<b>PU Nº 102/2013</b>		<b>DOCUMENTO SIAM Nº 0366637/2013</b>	
<b>ANEXO DE ALTERAÇÃO, EXCLUSÃO E OU INCLUSÃO DE CONDICIONANTES DO PARECER ÚNICO Nº 314/2009 ( PROTOCOLA SIAM 583929/2009) DO PROCESSO ADMINISTRATIVO DE LICENCIAMENTO AMBIENTAL N.º 15835/2006/001/2007</b>			
<b>INDEXADO AO PROCESSO:</b> Licenciamento Ambiental	<b>PA COPAM:</b> 15835/2006/001/2007	<b>SITUAÇÃO:</b> Conforme descrito em cada item	
<b>FASE DO LICENCIAMENTO:</b> Licença Operação vigente

<b>EMPREENDEDOR:</b> Frigorífico Santa Vitória Ltda	<b>CNPJ:</b> 01.650.036/0001-83	
<b>EMPREENDIMENTO:</b> Frigorífico Santa Vitória	<b>CNPJ:</b> 01.650.036/0001-83	
<b>MUNICÍPIO(S):</b> Contagem	<b>ZONA:</b> Urbana	
<b>COORDENADAS GEOGRÁFICA (DATUM):</b> LAT/Y 19º 57' 17"S LONG/X 44º 01' 44" W		
<b>LOCALIZADO EM UNIDADE DE CONSERVAÇÃO:</b> <input type="checkbox"/> INTEGRAL <input type="checkbox"/> ZONA DE AMORTECIMENTO <input type="checkbox"/> USO SUSTENTÁVEL <input type="checkbox"/> NÃO		
<b>BACIA FEDERAL:</b> Rio São Francisco	<b>BACIA ESTADUAL:</b> Rio das Velhas	
<b>UPGRH:</b> SF5	<b>SUB-BACIA:</b> Córrego Ferrugem	
<b>CÓDIGO:</b> D-01-03-1 D-01-04-1	<b>ATIVIDADE OBJETO DO LICENCIAMENTO (DN COPAM 74/04):</b> Abate de An

Fonte: Adaptado- Google Earth – Parte da Cidade Industrial de Contagem

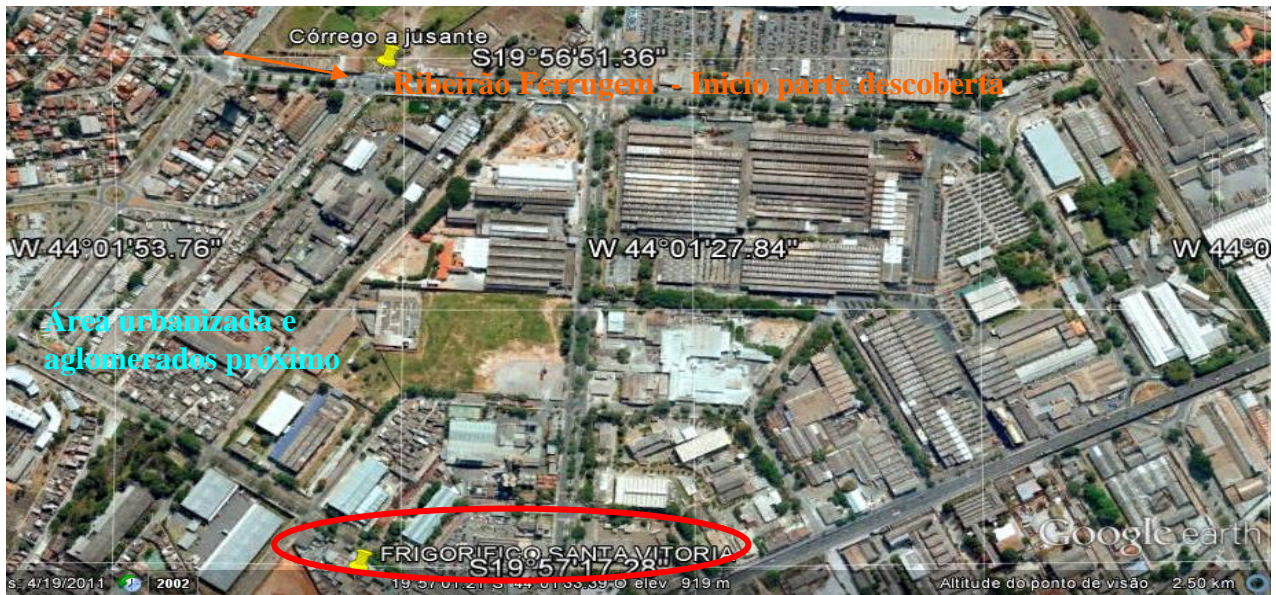
A justificativa dada pelo empreendedor está em razão da impossibilidade de acesso ao córrego do Ferrugem nas proximidades do ponto de lançamento para as devidas amostragens. O córrego nesta área foi urbanizado com a canalização e tamponamento do leito constitui atualmente uma via de rolamento.

Outra situação diversas situações de poluição difusa por esgotamento sanitário nos bairros e aglomerados próximos, que existem nas proximidades de forma a mascarar os resultados que por ventura seja auferido tornando inviável separar a contribuição do empreendimento Frigorífico Santa Vitória neste conjunto.

Cabe destacar que o objetivo do monitoramento do curso hídrico nos pontos à montante e jusante do empreendimento visam avaliar a interferência na qualidade desse curso em razão da contribuição do efluente tratado e, no caso do empreendimento em tela, essa avaliação não é representativa porque o ponto a ser analisado no curso hídrico, à jusante do empreendimento, não recebe descartes somente do frigorífico, resultando em um córrego de cor e odor alterados. Os demais descartes de efluentes no curso hídrico apresentam características semelhantes à do efluente tratado do frigorífico, uma vez que estas contribuições são caracterizadas como efluentes sanitários, principalmente, cuja composição é matéria orgânica e organismos patogênicos.

A seguir para visualizar a situação apresentamos uma imagem adaptada do site Google Earth na localidade, de forma a comprovar esta circunstância.

Em razão do explicitado anteriormente, opinamos e entendemos ser pertinente a **exclusão** deste parâmetro (item 2 - monitoramento de curso d' água – Córrego do Ferrugem) do programa de auto monitoramento do empreendimento, pela falta de acesso ao local próximo ao ponto de lançamento e por se tratar de um monitoramento que não vai atestar o impacto do empreendimento sobre os recursos hídricos locais.
